会議の名称	平成 27 年度海ワシ類における風力発電施設に係るバードストライク防止策委託検討業務 検討会（第 5 回）	
事務局（担当課）	一般財団法人日本気象協会、NPO 法人バードリサーチ	
開催日時	平成 27 年 11 月 11 日（水） 14 時 00 分 ～ 16 時 25 分	
開催場所	環境省第三会議室（19 階）	
出席者	委員	石原 茂雄（一般社団法人 日本風力発電協会 環境部会 副部会長） 浦 達也（公益財団法人日本野鳥の会 自然保護室 主任研究員） 齊藤 慶輔（株式会社 猛禽類医学研究所 代表） 中川 元（斜里町立知床博物館 元館長） 由井 正敏（座長）（岩手県立大学 名誉教授） <御欠席> 関山 房兵（猛禽類生態研究所 所長）
	環境省	環境省自然環境局野生生物課 中島 慶次 課長補佐 榘 厚生 計画係長
	事務局)	日本気象協会 島田泰夫、谷口綾、青木沙保里、宮脇有里、伊藤 昌弘 東京大学 先端科学技術研究センター 特任准教授 飯田誠 アコー 平松康人
	傍聴者	環境省 総合環境政策局環境影響評価課 環境影響審査室 審査官 生田雄一
会議次第	議事次第 1. 開 会 2. 環境省挨拶 3. 検討委員紹介 4. 平成 27 年度調査の進捗及び冬季調査計画について 5. 「海ワシ類の風力発電施設バードストライク防止策の検討・実施 手引き」（素案）について 7. 閉 会	
配布資料	資料 1 平成 27 年度調査の進捗及び冬季調査計画について 資料 2 「海ワシ類の風力発電施設バードストライク防止策の検討・ 実施手引き」（素案）【略】

平成27年度調査の進捗 及び冬季調査計画について

会議の名称	平成 27 年度海ワシ類における風力発電施設に係るバードストライク防止策委託検討業務 検討会（第 6 回）	
事務局（担当課）	一般財団法人日本気象協会、NPO 法人バードリサーチ	
開催日時	平成 28 年 3 月 11 日（金） 15 時 00 分 ～ 17 時 24 分	
開催場所	環境省第三会議室（19 階）	
出席者	委員	石原 茂雄（一般社団法人 日本風力発電協会 環境部会 副部会長） 浦 達也（公益財団法人日本野鳥の会 自然保護室 主任研究員） 齊藤 慶輔（株式会社 猛禽類医学研究所 代表） 中川 元（斜里町立知床博物館 元館長） 由井 正敏（座長）（岩手県立大学 名誉教授） <御欠席> 関山 房兵（猛禽類生態研究所 所長）
	環境省	環境省自然環境局野生生物課 奥田 直久 課長 中島 慶次 課長補佐 榊 厚生 計画係長 塩野 啓一 計画係員
	事務局）	日本気象協会 事務局泰夫、青木沙保里、宮脇有里、伊藤 昌弘 特定非営利活動法人バードリサーチ 事務局睦之 代表 東京大学 先端科学技術研究センター 飯田誠 特任准教授 アコー

苫前での「打音」試験

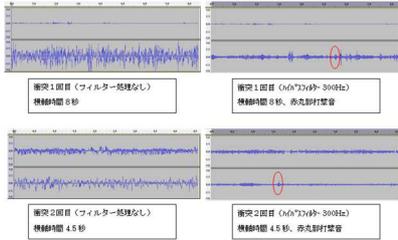
センサで衝突したときの衝撃や音を確認する実験について、これはセンサでオジロワシがぶつかったかどうかを知りたいわけではなくて、何かがぶつかったかどうかだけを知りたいということではないか。実験ではソフトボールをドンとぶつけているが、鳥がブレードの先端にぶつかる場合はスパッと切れる形となり、ソフトボールのような衝撃はないと思う。そういうことではなく、ちょっとでも何かが当たったらわかればいいということか。

齊藤) ブレードの当たり方に差が大きい。せたなの (衝突音が聞こえた) 例だとオオワシは当たり方がすさまじくて上半身、下半身が真っ二つだった。昆布盛の 2 例目は 4 分割になっていた。ブレードが体躯に当たっている場合は、かなりの衝撃や衝撃音がすると思う。ただ、翼だけ切れたり、また苫前の 1 例のように当たってなくて風圧で地面にたたきつけられて骨折というケースもある。必ずしも音が同じような傾向で得られるとは思えない。

由井) 一般的に、小鳥の声を野外でセンサスするため、声を録音して、オシログラフで分析して立体視すると、鳥の種類がわかるシステムがある。つくばの森林総研で去年辞めた大谷英児氏が開発しているが、虫の声についても同様のシステムをやっている。衝突音というのはクラッシュ音で、ブレードが振動するのとは違う性質があると思う。何らかの方法で音を立体視(化)すれば、他と違うとわかるのでは。スライド 25 には当たったとき音が検知できた箇所が 2 箇所ある。これを拡大してもっと立体視(化)できるような処理をすれば。

事務局) 海ワシも含めた鳥類全般のバードストライクが起こったのを効率的に検知するのが目的。

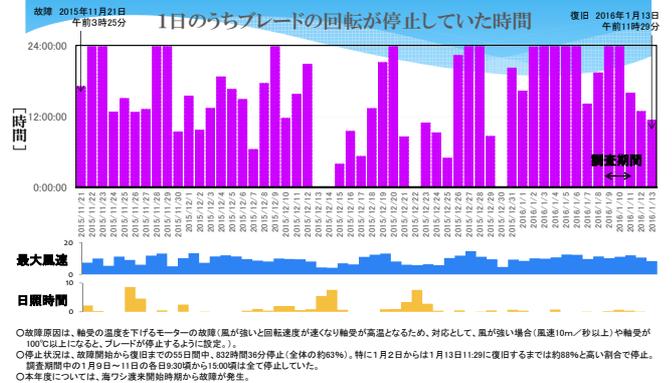
浦) スライド 9 の目玉実験の効果を検証するために、レーザー距離計で測るということだが、観測員はどこに配置するのか。観測員の配置場所によっては、ワシが風車を避けているのは目玉模様ではなくて人の影響である可能性も出てくるし、もし観測員の影響となれば意味がない (1)。

中川) スライド8でゴンドラを設置できる風車であれば高いタワーの上部の彩色も可能と
あるが、通常、風車にゴンドラは付けられるのか。

飯田) 風車ゴンドラをつくるすクレーン自体はあるが、通常は高所作業車だ。ゴンドラの場合、
揺れて危険なので。設置する前に、タワーがある段階で付けておいたほうがいい
(2)。

² 事務局より追記：目玉模様の添付作業は、平成26年のせたなについては高所作業車で実施し、平成27年の苫前ではゴンドラを使用した。後者については、風車の片側が断崖のため高所作業車が進入するスペースがないこと、また、同時期に風車の再塗装作業をゴンドラで実施していたため、そのまま流用する形とした。

＜ブレード彩色＞

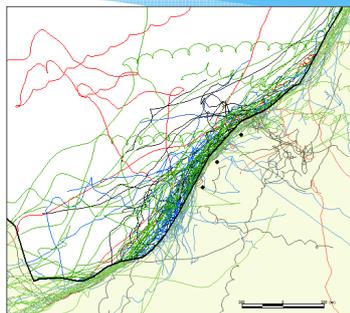
由井) 日大の眞邊先生のコメント (スライド 60) で、「物体を避けただけという可能性もある」ということだが、彩色をしていなくても避けるということが、バードリサーチ誌に掲載されている。彩色をしていない時の避け方と、平成 26 年度にブレードに彩色したときの避け方、実験結果との差を見ないといけない。

由井) 環境省が説明したスライド 11 の図では、ブレード彩色前の最接近距離が青色で、ブレードに彩色後の最接近距離が赤色で表現されているが、この図で説明はできている。これで有意差があれば、眞邊先生の 2 つ目のコメント ((昔前では風車を避けて飛んでいるが) 風車を避けるのは学習の効果という可能性もあるし、物体を避けただけという可能性もある) はクリアできるということ。今年も追試をしてデータを積み重ねて欲しい。

齊藤) (スライド 11 の目玉模様の彩色効果のグラフについて) 分布を表しているものとして前のものよりは見やすいと思うが、あくまでどこを通過したという分布の積み重ねだ。実際に目視観察をしていて行動が変化した、すなわち忌避したというようなことが観察できなかったか。要は真っ直ぐ飛んでいたものが、風車を認知して明らかによけるというふうに動いたというのが図示できるといいのではないかと思う。この図だと、彩色の効果ではなくたまたまそのような最接近距離だったかもしれないというのが当然含まれる。海ワシが明らかに彩色を見ているのを目視観察して飛翔方向のベクトルが変わったという観察結果が欲しい。それで忌避したと言えるのではないか。前回の検討会で同じ質問をした記憶がある。たしか餌を探索している時の話だったと思うのだが、頭は見えていますか？という話をしたときに、植田さんから下を見ているのは目視で確認できている、という話があったかと思う。ケース・レポートでもいいので、明らかに彩色を見て行動を変化させた事例があれば、次の段階として「視認した結果として回避行動をとる」のだろう、ということが言えると思うが、その差はあるように思える。

事務局) 調査方法をもう少し工夫できるか検討する。

- 彩色無し(平成20,23,25年度)と彩色あり(平成26年度)の飛翔軌跡をもとに、風車との最接近距離の変化で効果を考察。
- 「海ワシ類の風力発電施設バードストライク防止策の検討・実施の手引き」の関係記述は(素案)に示したとおりとする。

平成27年度 調査結果(可聴性・音)

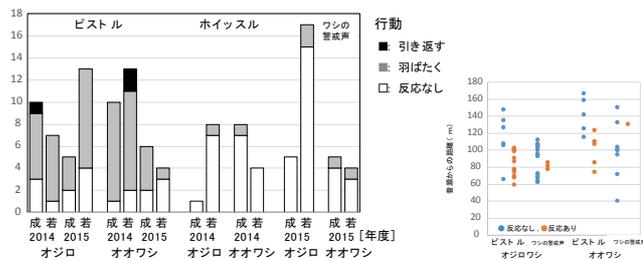
中川) 音について。スライド 14 でスターターピストルは効果があったのでワシの警戒声の再生もあわせて実験をするということだが、どの程度の音にするか。よほど大きくしないとピストル並みの音にならない。ただし、ワシの警戒声なので、そんなに大きくなくても効果はあるのかなとも思う。

それから、オジロワシとオオワシは警戒声がよく似ているけれども、どちらの警戒声を使うのか、両方使うのか。それを考えると音の強弱だとか、あるいは 2 種類を組み合わせさせてやって比較するのがいいかなとも思う (3)。

³事務局より追記: 音の大きさは計測していない。警戒音とピストルは同じ個体に対しては実施していない。間隔は次のワシが来た時に次の再生を行なうので、ワシの飛行間隔となるので一定ではない。

⁴事務局より追記: ピストル、ワシ、カラスと 3 種類で行なうとサンプルサイズが小さくなるので、実施は困難と考えている。
